Technický list změny 13

Centrum podpory humanitních věd - CARLA

SO 01 A

Rekonstrukce stávajícího pískovcového schodiště v budově A

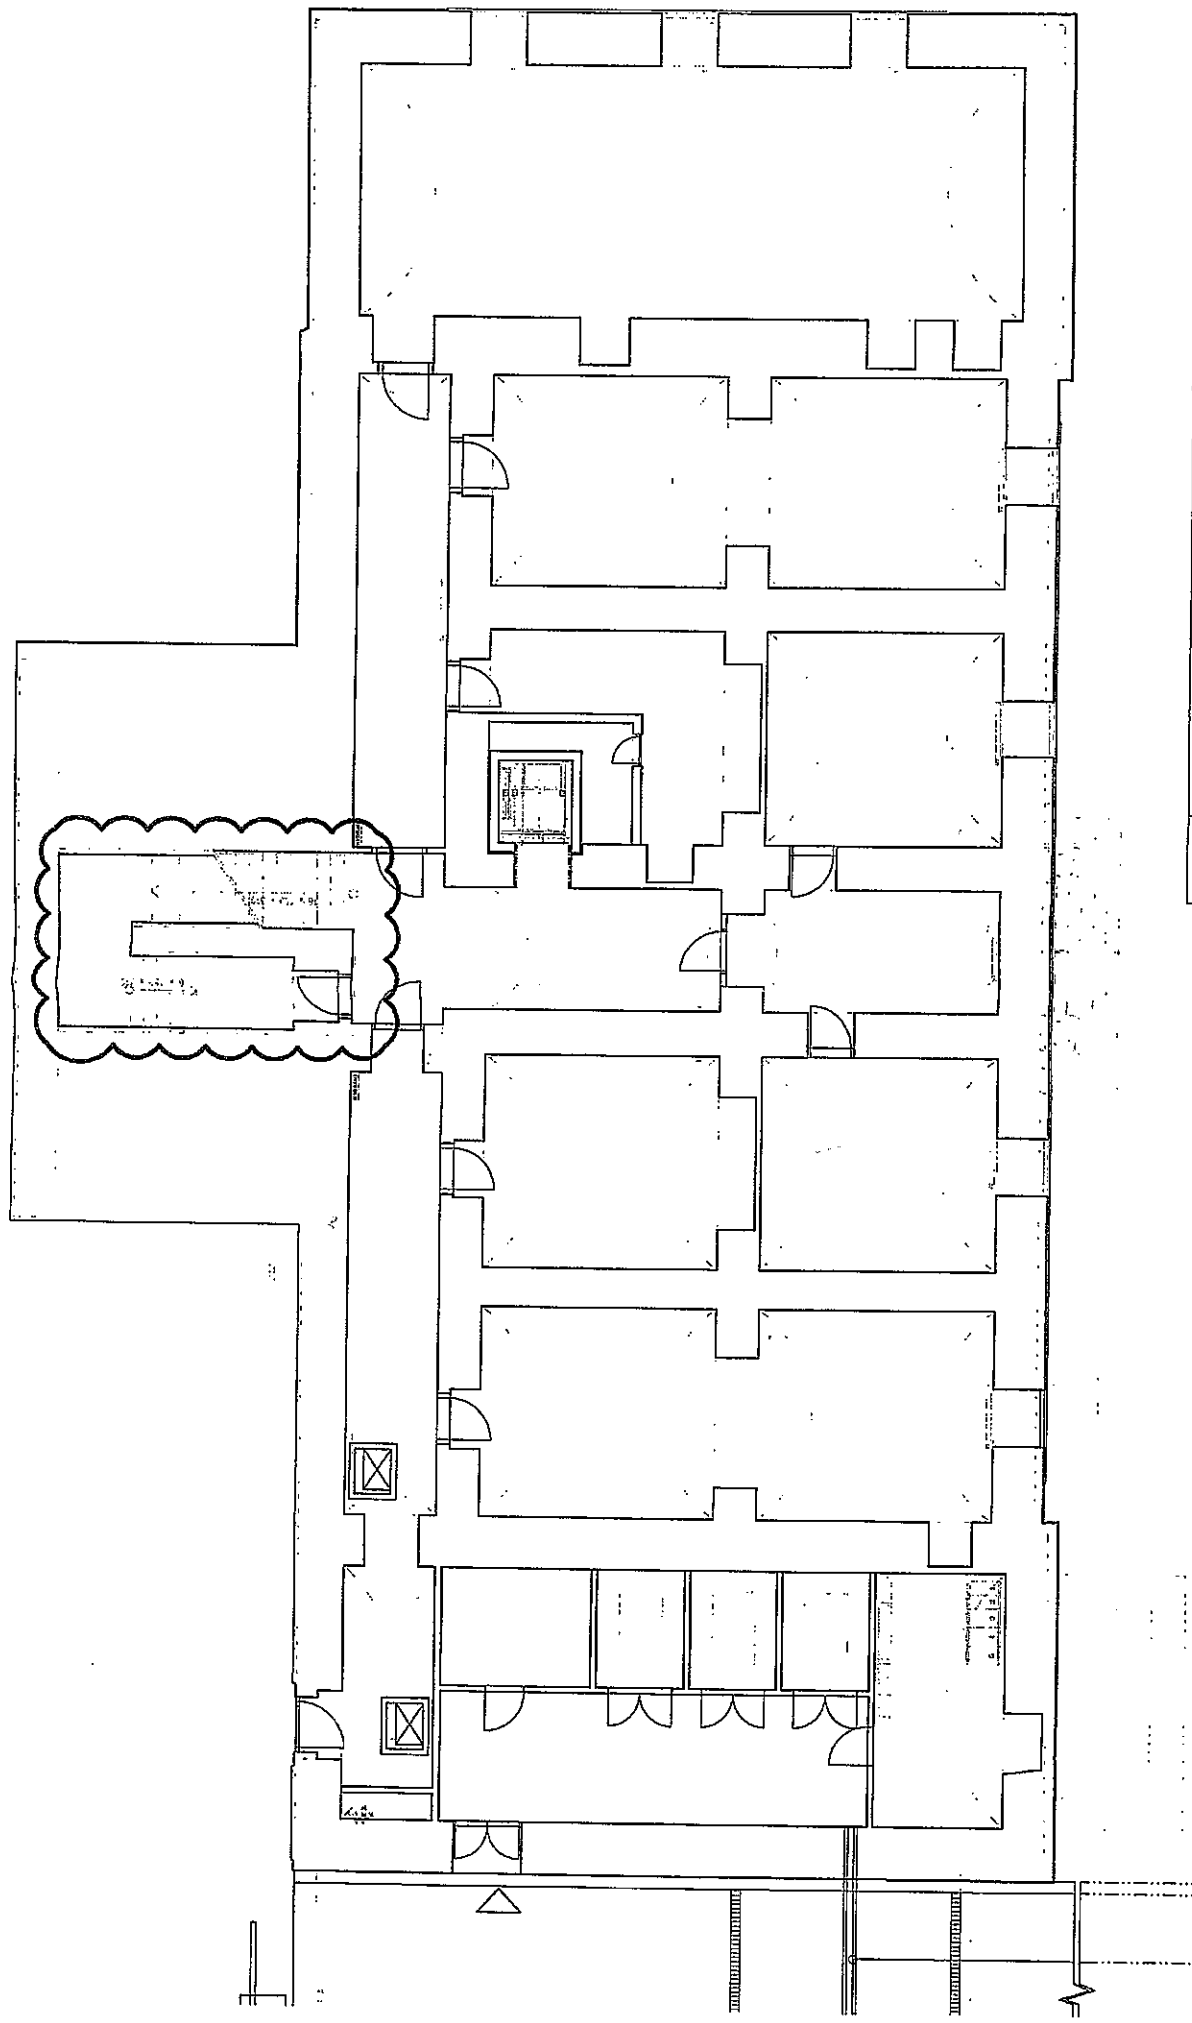
Ze zápisu z jednání se zástupci MmB OPP a NPÚ vyplývá požadavek upřesnění po vyklizení stavby na záchranu jednoho z posledních historických prvků tohoto historicky cenného objektu. Navrhuje restauraci tohoto kamenného schodiště i s podestou a požaduje odsouhlasit technologický postup celkové opravy.

Zástupce odboru památkové péče požaduje po vyklizení stavby a uvolnění prostor schodiště restaurovat toto historicky cenné kamenné schodiště i podestu vedoucí do suterénu v budově A, které bylo navrženo v DVD na renovaci do podoby teracového povrchu bezspárou epoxidovou polymerbetonovou vrstvou o konstrukční tl. 8-10mm v barvě původního teracového povrchu okolních ploch. Restaurování obnáší očištění, přebroušení, nové uložení a formátování jednotlivých stupňů, jejich pemrlování a přespárování a nakonec impregnaci kamenných dílců. Schodišťových stupňů je 23 kusů o dl. 1,7m a podesta má plochu 6 m2.

Požadavek zástupců OPP a NPÚ je založen na reálných základech, záchrana původního povrchu schodiště včetně podesty je po podrobnějším prozkoumání schodiště možná a celkově by prospěla vzhledu nového interiéru a jeho propojení s historií budovy. Návaznost nových konstrukcí na dochované historické hodnoty objektu je s ohledem na účel stavby velmi vítaná a proto s navrženým řešením a se změnovým listem souhlasím.
